**Dotyczy:** postępowania o udzielenie zamówienia publicznego prowadzonego w trybie podstawowym z możliwością negocjacji (Wariant II) pod nazwą **Budowa drogi wewnętrznej wraz z infrastrukturą towarzyszącą w miejscowości Koźła, Gmina Świdnica (nr. sprawy RG.271.9.2024)**

**Treść pytań wraz z wyjaśnieniami  
[art. 284 ust. 6 PZP]**

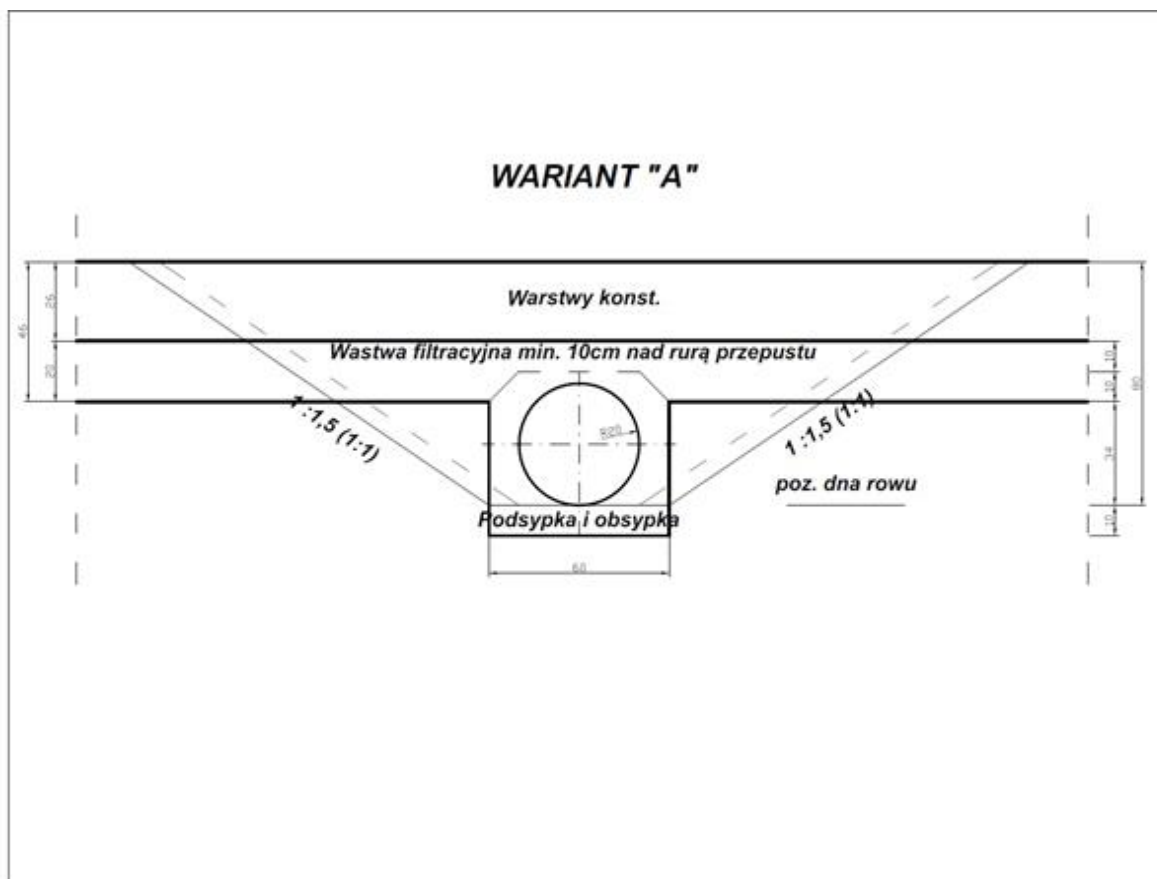
W celu prawidłowego wycenienia i w nawiązaniu do § 1 ust. 7 „Przedmiot Umowy” oraz § 4 ust. 2 „Dokumentacja Projektowa oraz dokumentacja tworzona w trakcie realizacji Przedmiotu Umowy” we Wzorze Umowy, proszę o udostępnienie projektu (rysunek) wraz z opisem na czym ma polegać wykonanie przepustów pod istniejącymi wjazdami i drogą.

- W rysunku nr D-3b (przekrój normalny drogi) przedstawiono głębokość rowu jako 80 cm. Po zestawieniu grubości konstrukcji projektowanych wjazdów (46cm), drogi (45cm) i zaproponowanej przez Inwestora w przedmiarze (który służy tylko do celów pomocniczych) rury o  $\varnothing$  400 (pod wjazdami) i  $\varnothing$  600mm, na rysunkach D-1 i D-2 podano  $\varnothing$  500mm (tylko dla przepustów pod drogą, przepusty pod zjazdami nie zostały uwzględnione), następuje kolizja projektowanych konstrukcji drogi i wjazdów z przepustami. W związku z powyższym proszę o projekt przedstawiający przepusty pod wjazdem i drogą.

W nawiązaniu do § 1 ust. 7 „Przedmiot Umowy” oraz § 4 ust. 2 „Dokumentacja Projektowa oraz dokumentacja tworzona w trakcie realizacji Przedmiotu Umowy” we Wzorze Umowy, proszę o uzupełnienie Dokumentacji Projektowej o Projekt Budowlany branży sanitarnej lub o uzupełnienie dokumentacji branży drogowej o przekroje podłużne i poprzeczne uwzględniające przepusty pod drogami i wjazdami.

Zamawiający informuje, iż po uzgodnieniach z projektantem nie występuje kolizja projektowanych konstrukcji drogi i wjazdów z przepustami. Głębokość rowu jak wskazał pytający wynosi 80 cm, natomiast grubość warstw konstrukcyjnych + grubość przepustu to 86cm (dla przepustu pod zjazdami) oraz głębokość rowu 88 cm (pod drogą), oraz gr. warstw konstr.+ przepustu 96cm (pod drogą). W warstwach konstrukcyjnych dolna warstwa to warstwa filtracyjna gr. 10cm. Można „wykorzystać” z niej do 10 cm, zostawiając min. 10cm nadsypki nad rurą przepustu.

W zakresie robót jest wymiana przepustów pod istniejącymi wjazdami w km 0+202,94 i 0+228,02 o średnicy  $\varnothing$  400mm i pod drogą w km 0+152,82 i 0+280,15 o średnicy  $\varnothing$  500mm. Rury przepustowe należy zakończyć przyczółkami z betonowych elementów prefabrykowanych.

Zamawiający załącza przekrój uwzględniający przepusty.
